Progetto: Progetto eolico denominato "Monte Cerchio" della potenza complessiva di 43,4 MW e relative opere connesse, sito nei Comuni di CAIRO MONTENOTTE e CENGIO in provincia di Savona e SALICETO in provincia di Cuneo

Codice Procedura: 10686

Osservazioni tecniche alla relazione di valutazione del clima acustico (parco eolico Montecerchio)

Osservazioni di carattere tecnico e sulla salute per gli effetti della rottura degli organi rotanti (parco eolico Montecerchio)

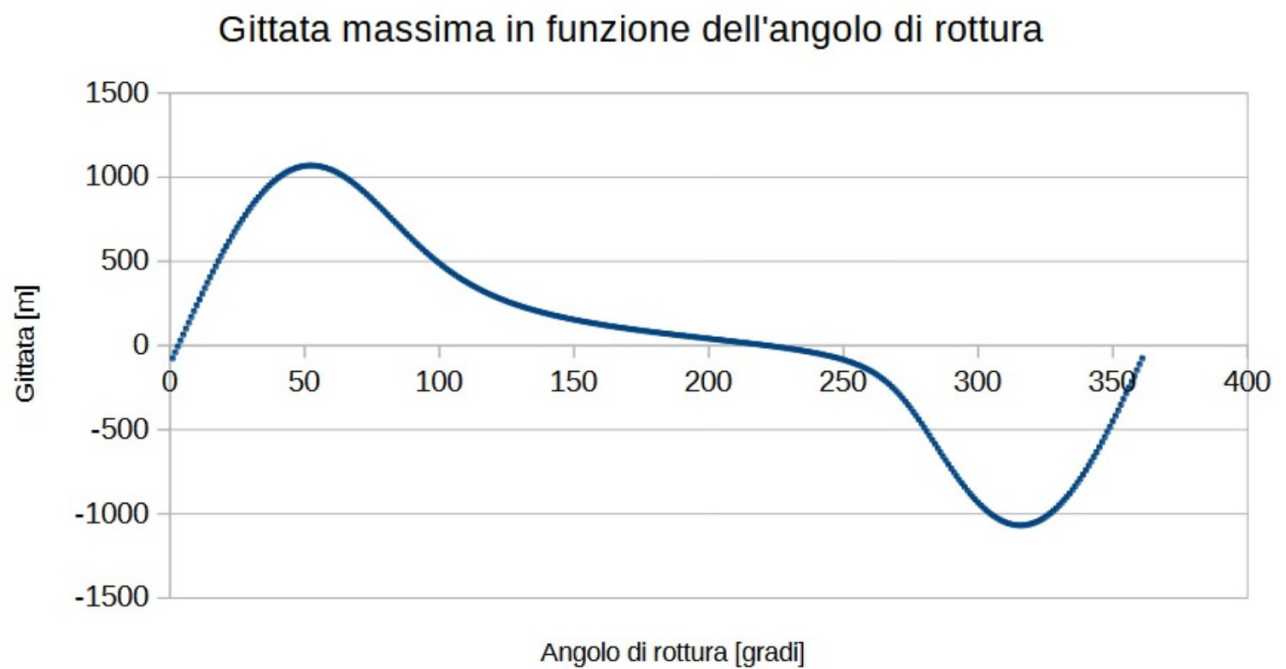
Considerando le stesse ipotesi e metodologie di calcolo della relazione [ID1], si ipotizza il distacco di un frammento di lunghezza pari al 10% della pala e localizzato alla sua estremità, nelle stesse condizioni di velocità di rotazione massima.

Ai fini della maggior sicurezza, si analizza il caso peggiore, cioè che la forma del frammento distaccato, a causa della sua esigua lunghezza rispetto alla dimensione della pala, sia compatta e compia un moto irrotazionale di tipo balistico alimentato dalla velocità tangenziale iniziale e successivamente soggetto alla sola attrazione gravitazionale.

Attraverso l'analisi cinematica del frammento distaccato, assimilabile ad un punto materiale, si calcolano numericamente, attraverso il calcolatore, gli angoli di distacco in cui la gittata è massima.

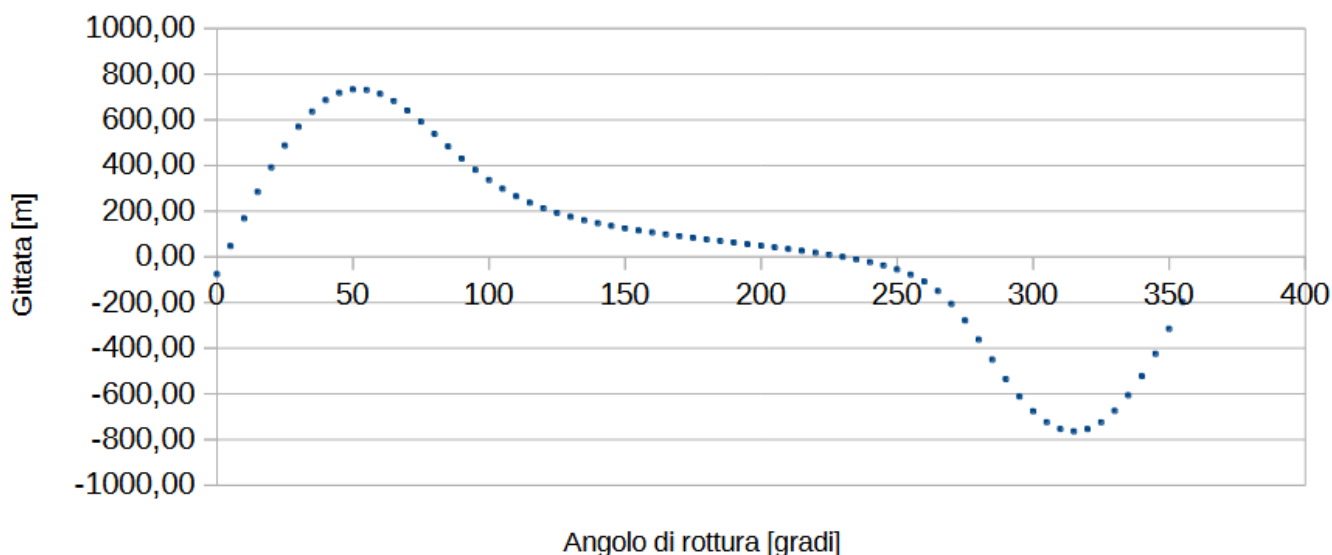
Se si applica una riduzione della velocità tangenziale iniziale pari al 30% ad approssimazione della perdita di energia cinetica causata dall'attrito dell'aria, ipotesi altamente semplificativa e non

necessariamente attendibile in quanto non si conosce a priori la forma che potrà assumere il detrito e quindi l'azione frenante potrebbe essere minore, i risultati di gittata ottenuti sono i seguenti:

Figure 3: Raggio di gittata massima dei frammenti per AG6 ed AG7 che coinvolge diverse abitazioni con famiglie e bambini (risultati caso 1)

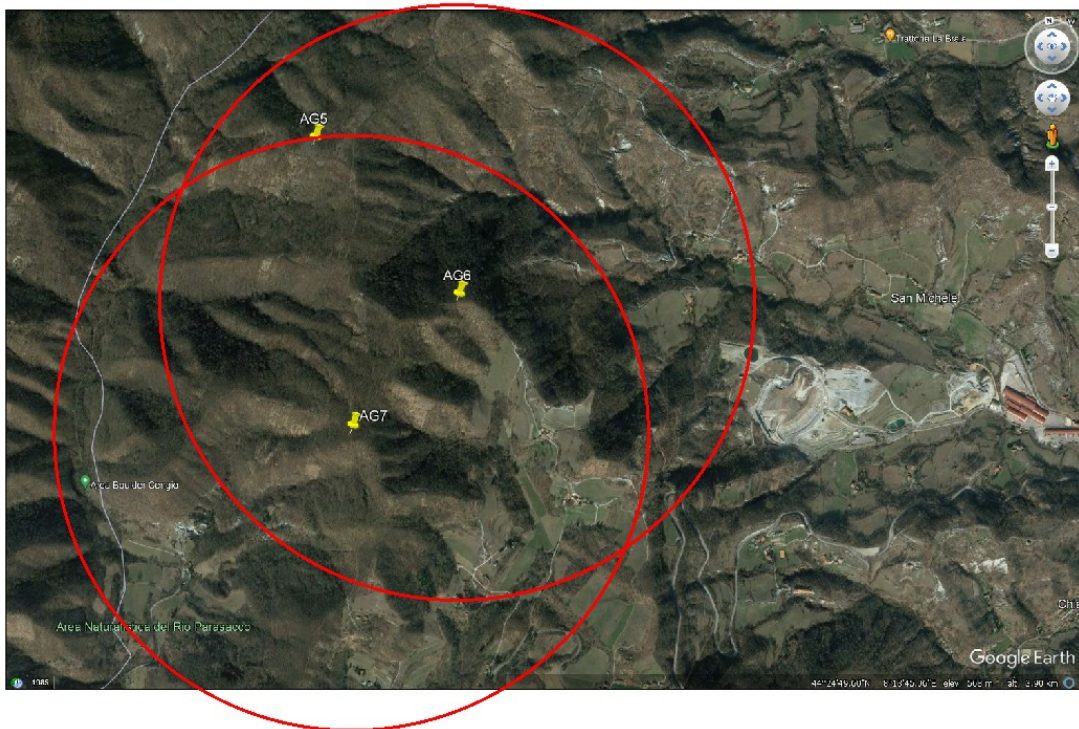
Nel caso dell'impianto eolico del progetto in esame è possibile rilevare che gli aerogeneratori AG6 ed AG7 sono collocati ad una distanza tale da risultare pericolosa per la salute dei ricettori posti nelle vicinanze quali

Tali ricettori, infatti, si trovano ad una distanza inferiore alla massima distanza di gittata calcolata di **1068 metri**.

Dai risultati sopra riportati emerge che i ricettori limitrofi agli aerogeneratori AG6 e AG7 (costituiti da abitazioni di famiglie con bambini, aziende agricole, anziani, animali e beni per i quali sono stati fatti e sono in corso cospicui investimenti) si trovano all'interno di una zona di potenziale rischio per la salute e per la sicurezza in quanto all'interno della possibile zona di ricaduta dei frammenti **calcolata 1068 m.**

Consci dell'importanza dell'opera e del suo ruolo fondamentale nel soddisfacimento dei requisiti ambientali che il nostro Paese ha intrapreso, al fine di tutelare comunque la sicurezza e la salute dei ricettori, che sono persone, famiglie, bambini, animali e non un'entità astratta, chiediamo che venga effettuata una **revisione del progetto** e gli aerogeneratori vengano situati in posizione più lontana dalle abitazioni.

Figura 4: Raggio di gittata massima dei frammenti per AG6 ed AG7 che coinvolge diverse abitazioni con famiglie e bambini con riduzione della velocità tangenziale iniziale del 30% (risultati caso 2)

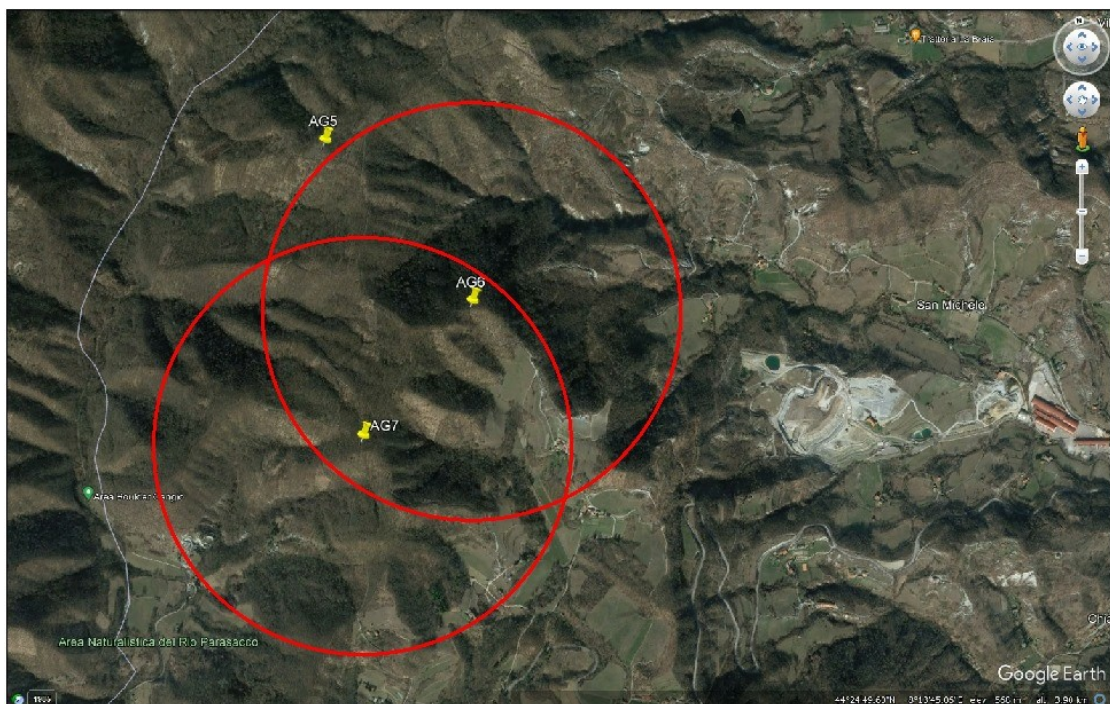
Anche nell'ipotesi (caso 2), meno favorevole alla sicurezza dei ricettori nei pressi di AG6 ed AG7 della riduzione della velocità tangenziale del 30% al momento del distacco dovuta all'attrito aerodinamico, operazione del tutto aleatoria in quanto non è possibile stabilire a priori la forma dell'eventuale detrito e quindi l'entità dell'attrito aerodinamico a cui sarà sottoposto, il raggio di proiezione dei frammenti (**764 metri**) alla massima velocità di rotazione delle pale prima del cut-off, e quindi in condizioni di funzionamento raggiungibili senza ipotizzare ulteriori avarie, è tale da includere pienamente le abitazioni di cui sopra, costituendo un potenziale pericolo che non è possibile ignorare.

Seppure si voglia ammettere una riduzione della velocità tangenziale pari al 30%, come da relazione di calcolo di partenza, detti **ricettori si mantengono pienamente all'interno dell'area di possibile ricaduta dei detriti.**
